ÚZEMNÍ PLÁN MĚSTA BRNA

Textová část Odůvodnění

Kapitola 19 Vyhodnocení připomínek

Svazek Pb20 *(bez osobních údajů)*

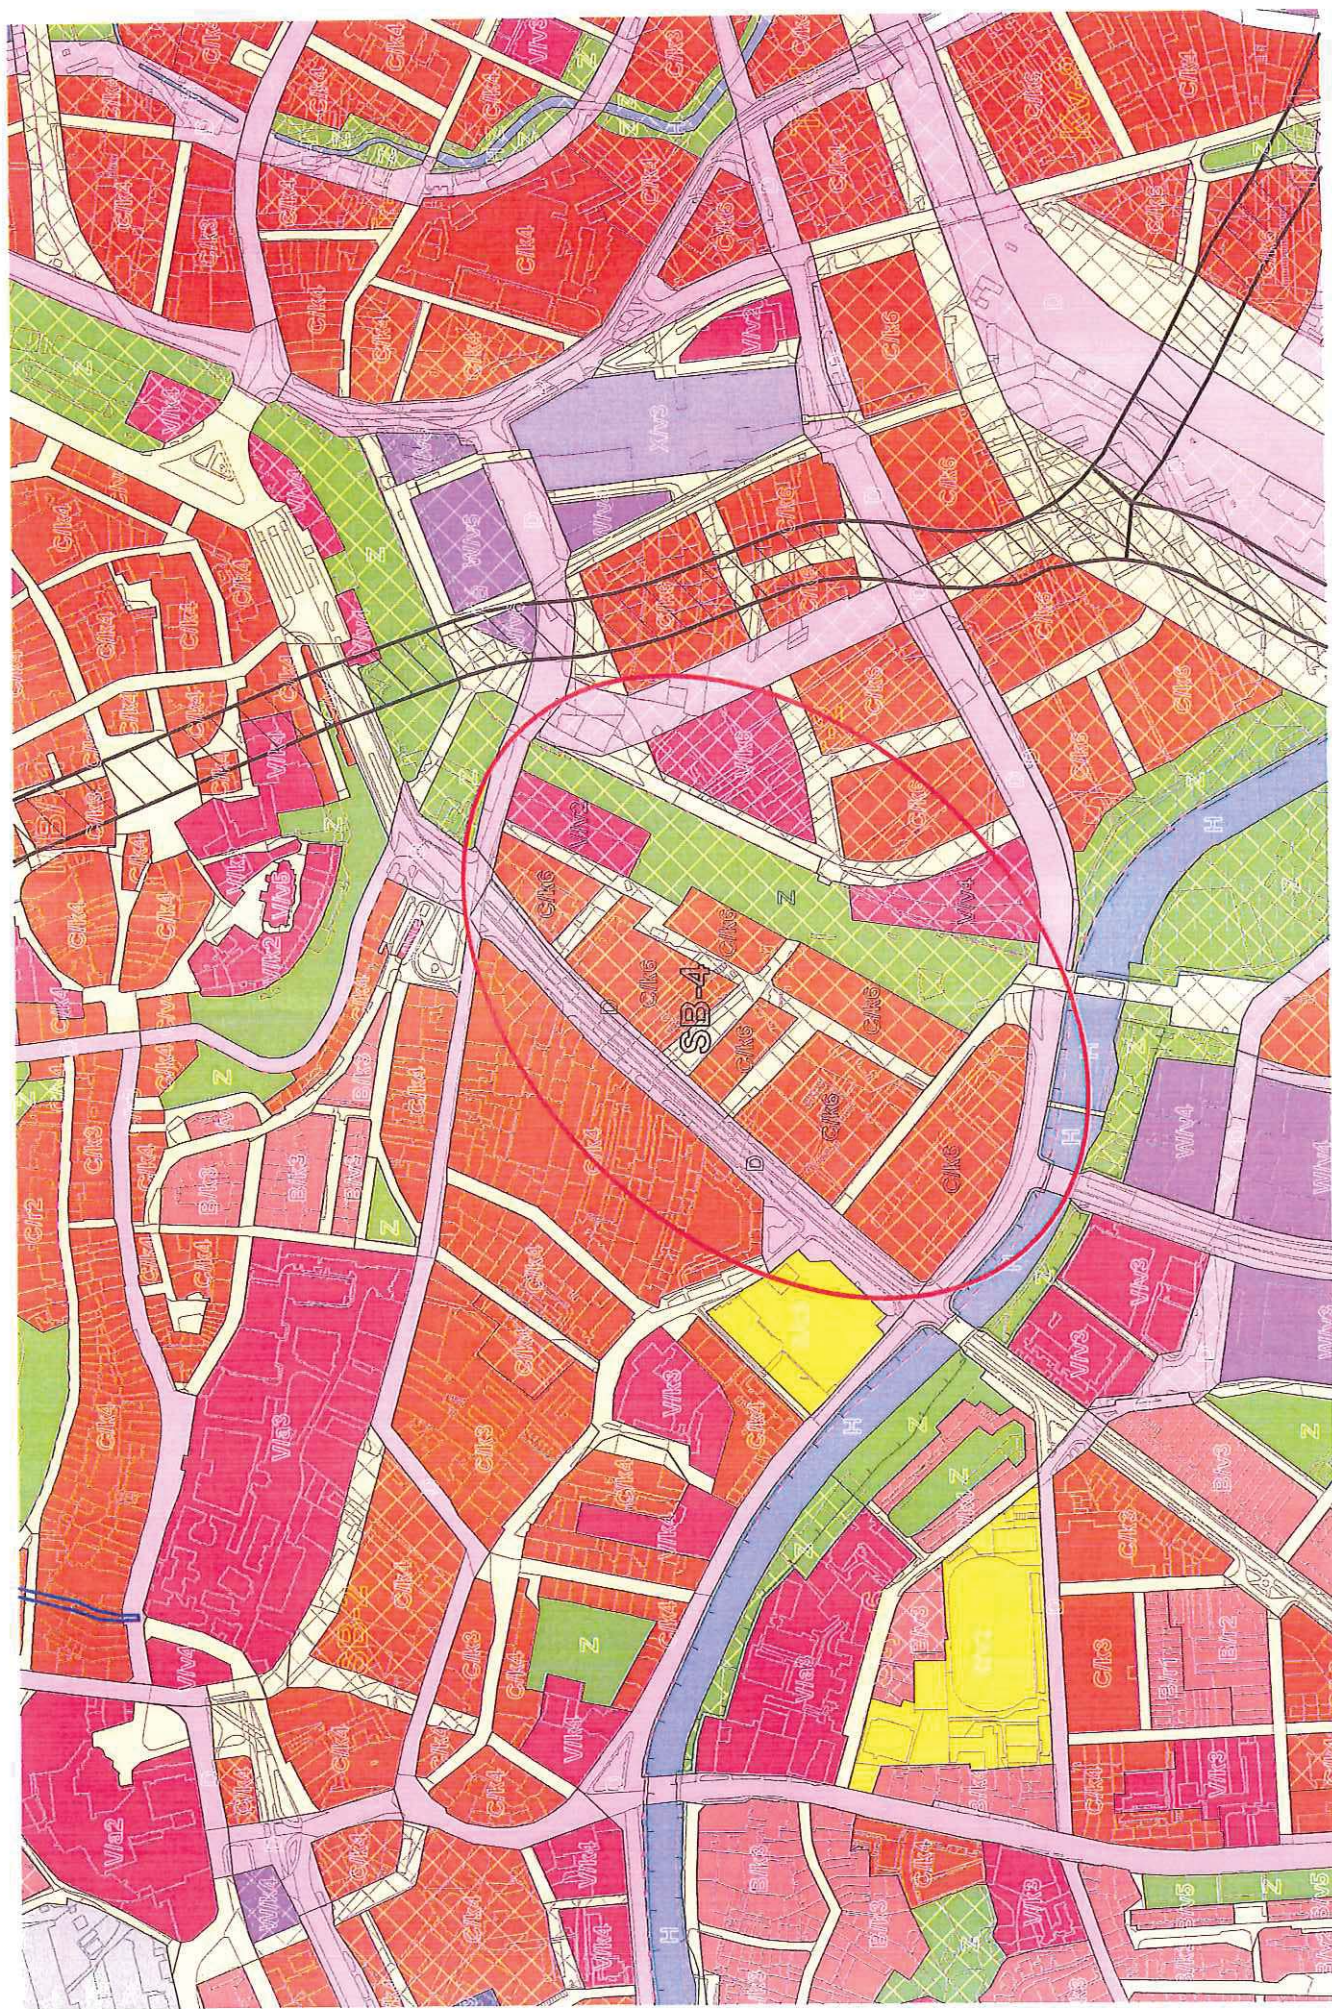
POŽADUJEME PROTAŽENÍ
ZASTAVITELNÝCH PLOCH
SMĚREM KE KOLEJISTI.

POŽADUJEME ZANESENÍ PLOCHY
MĚSTSKÉ ZELENÉ (Z) NA MĚSTSKÉ POZEMKY,
NIKOLIV POUZE NA SOUKROMĚ.

POŽADUJEME ZMĚNU VYUŽITÍ
OBJEKTU MALÉ AMERIKY Z
PLOCHY VEŘEJNÉ VYBAVENOSTI (V)
NA PLOCHU KOMERČNÍ VYBAVENOSTI (W).

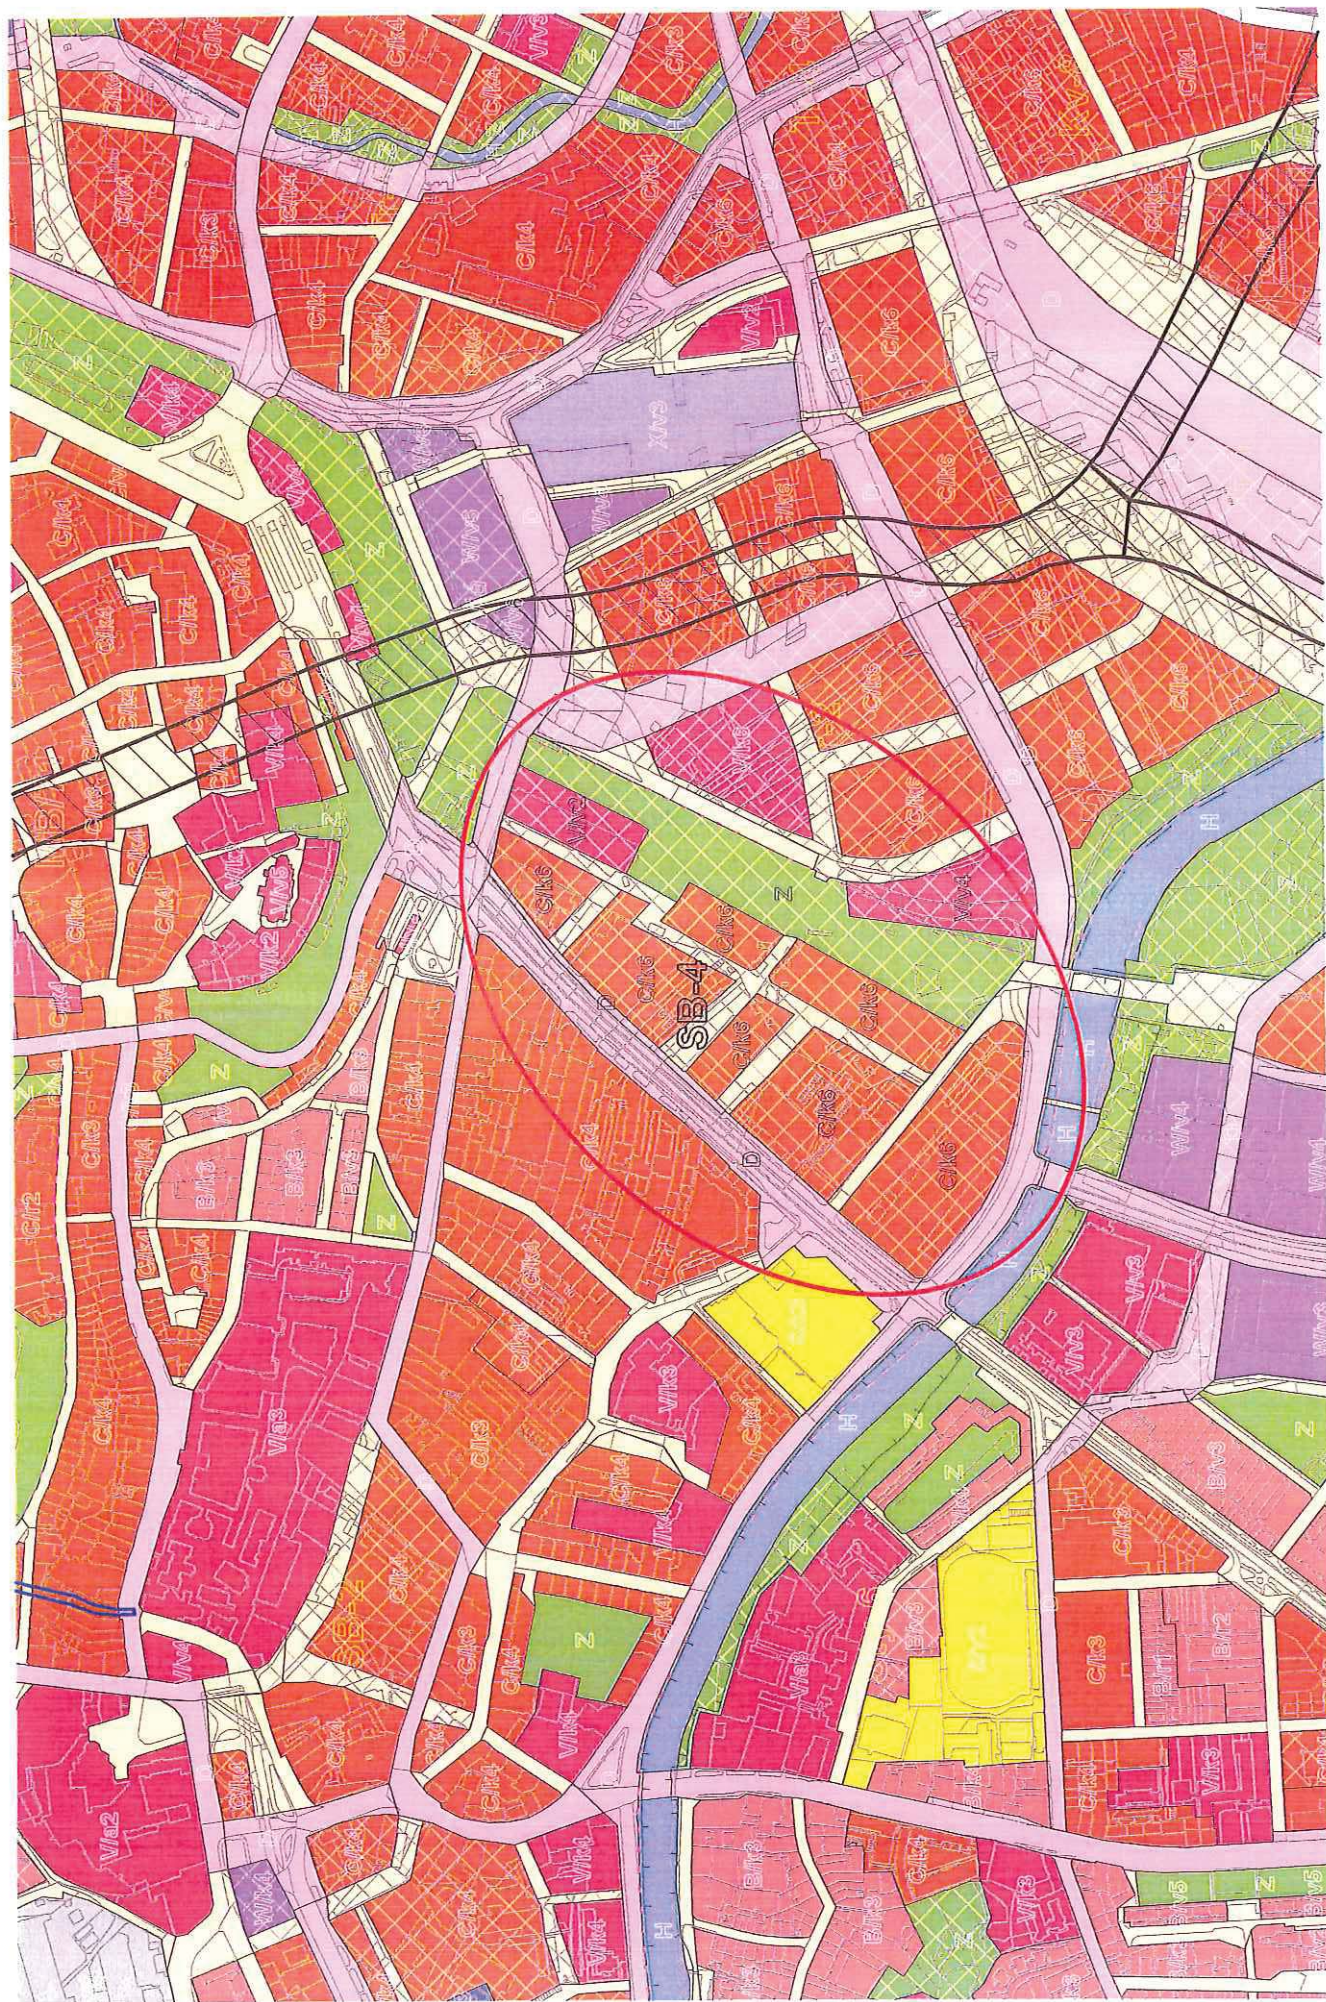
POŽADUJEME PROTAŽENÍ
ZASTAVITELNÝCH PLOCH
SMĚREM KE KOLEJISTI.

POŽADUJEME ZANESENÍ PLOCHY
MĚSTSKÉ ZELĚNÉ (Z) NA MĚSTSKÉ POZEMKY,
NIKOLIV POUZE NA SOUKROMĚ.

POŽADUJEME ZMĚNU VYUŽITÍ
OBJEKTU MALE AMERIKY Z
PLOCHY VĚŘEJE VYBAVENOSTI (V)
NA PLOCHU KOMERČNÍ VYBAVENOSTI (W).

PŘÍPOMÍNKY K NÁVRHU ÚPmB - BNSD, A.S. LOKALITA: MB-1 PŘÍLOHA Č. 1: GRAFICKÉ ZNÁZORNĚNÍ NÁVRHU ÚP PŘEDMĚTNÉ LOKALITY

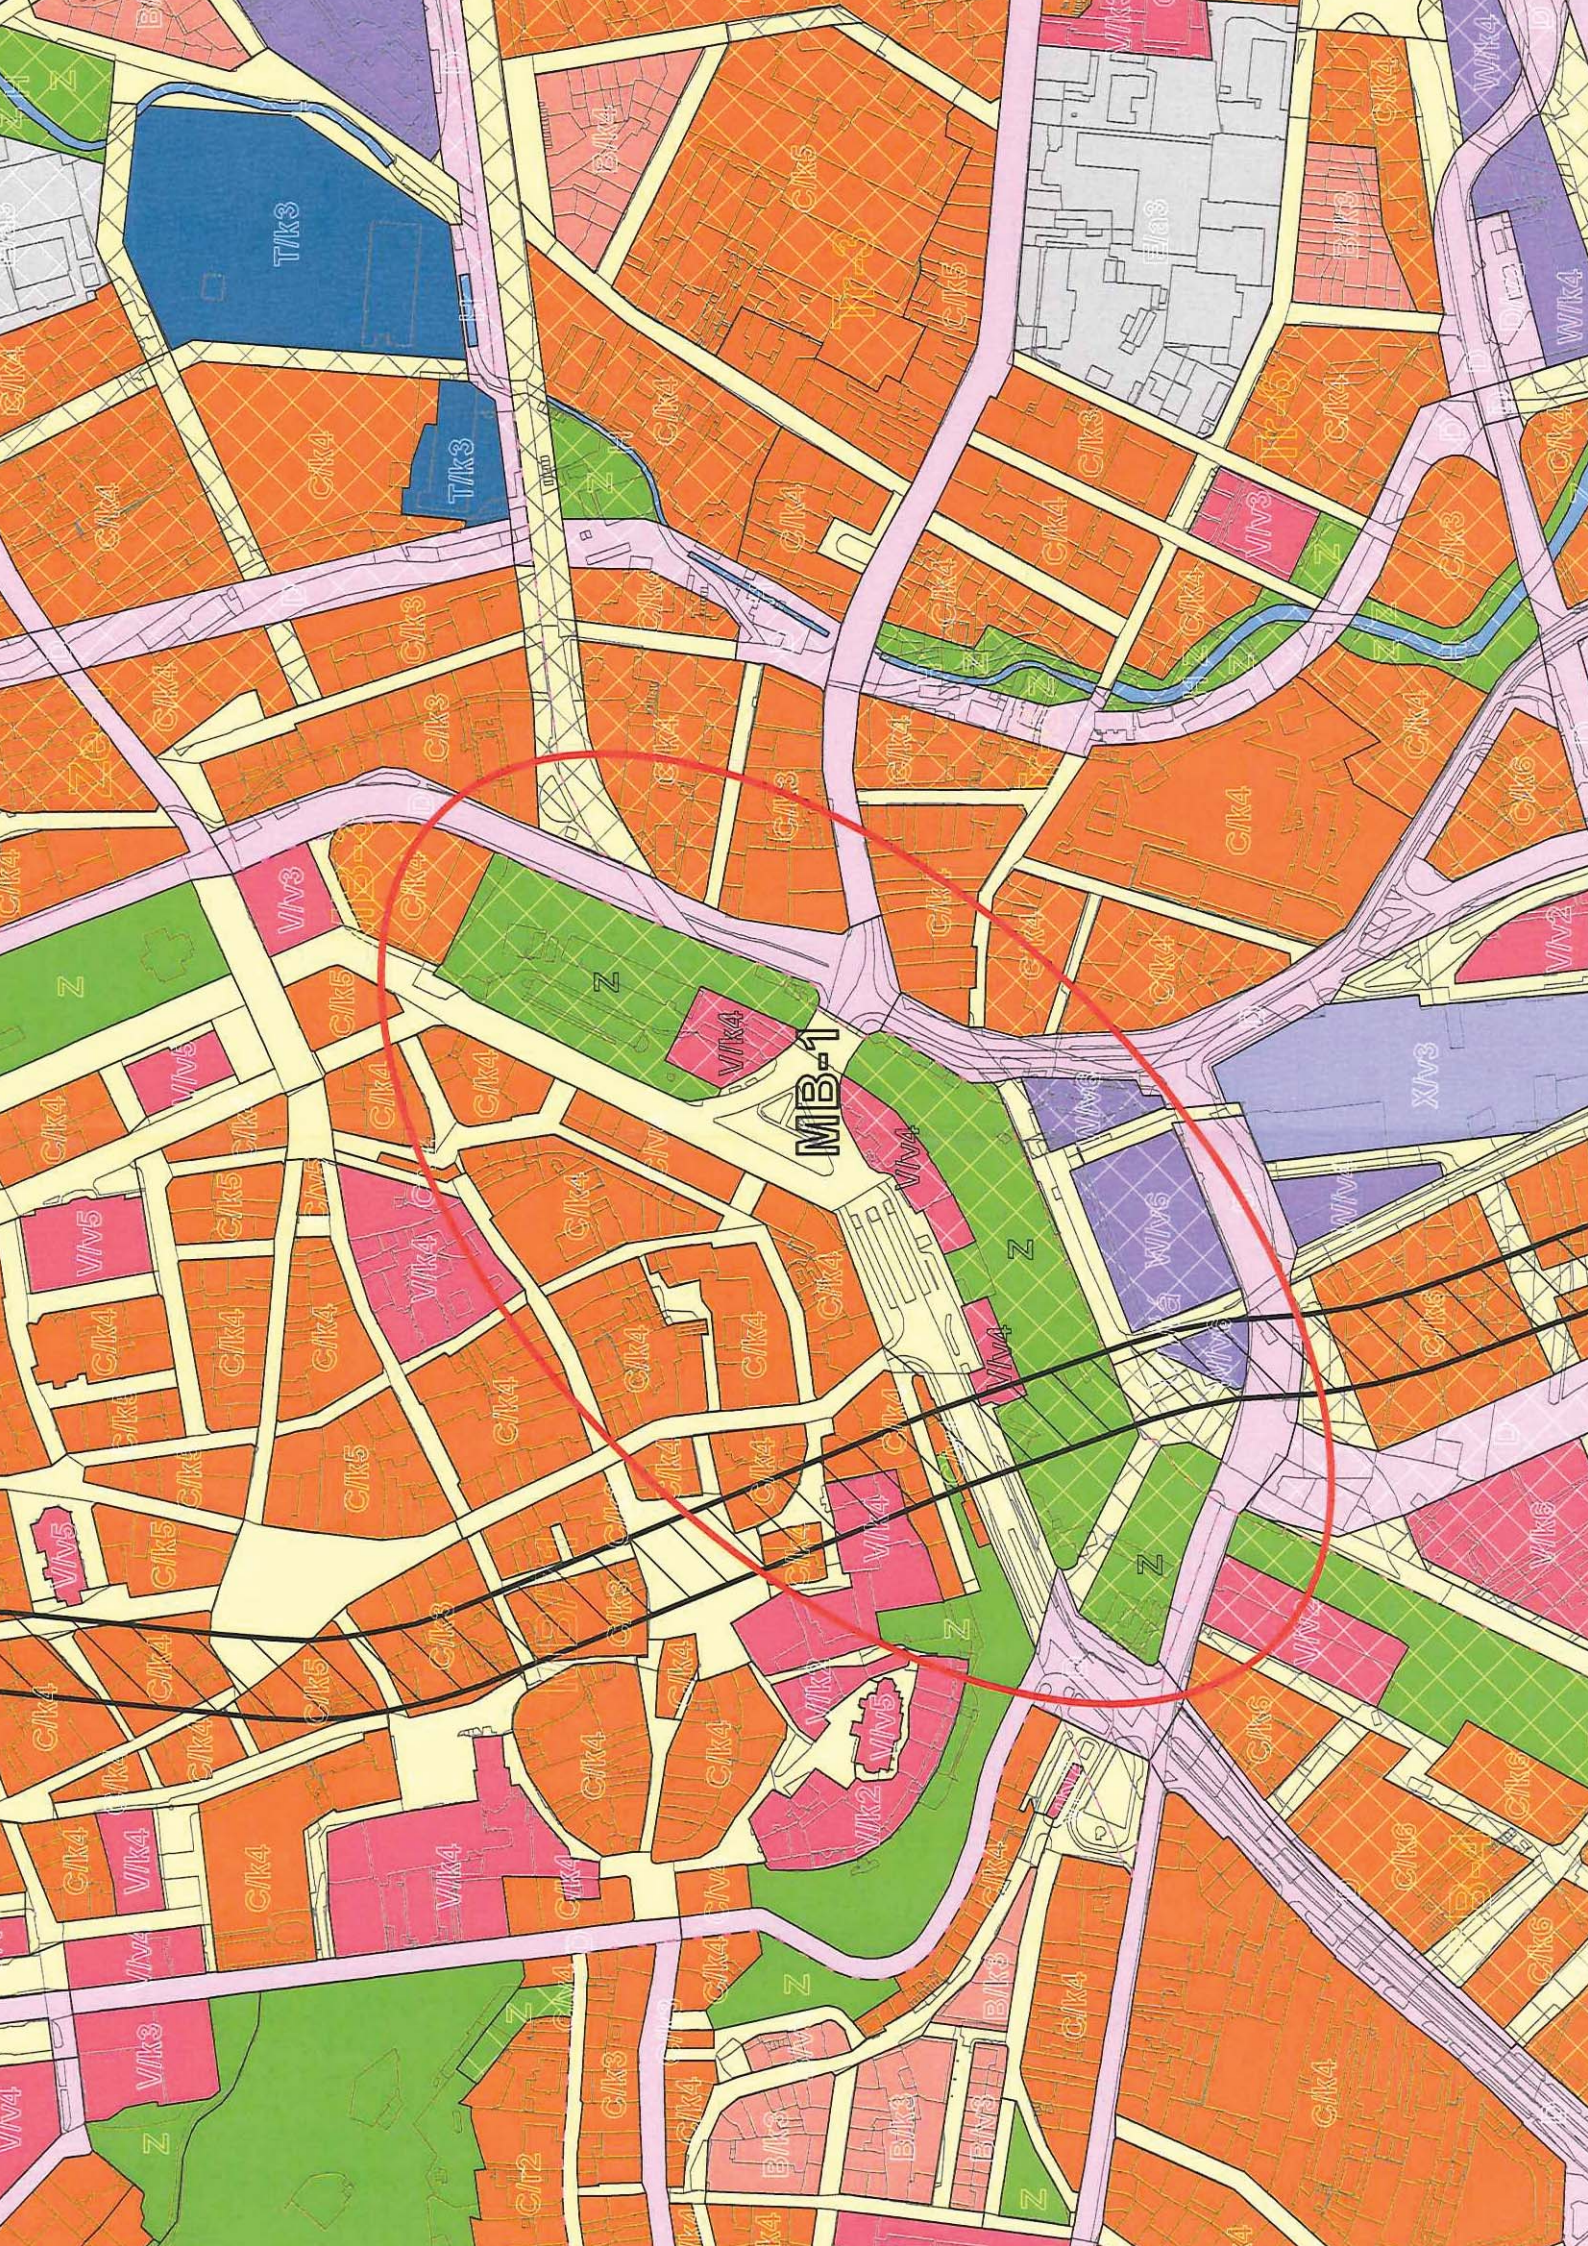
POŽADUJEME VLOŽENÍ ZASTAVITELNÉ PLOCHY KOMERČNÍ VYBAVENOSTI (W) DO VOLNÉ PLOCHY DOPRAVNÍ SITE NOVÉ SADY, NADRAŽNÍ, HUSOVA, UL. K. DOSTAVĚNÍ MĚSTSKÉHO BULVÁRU.
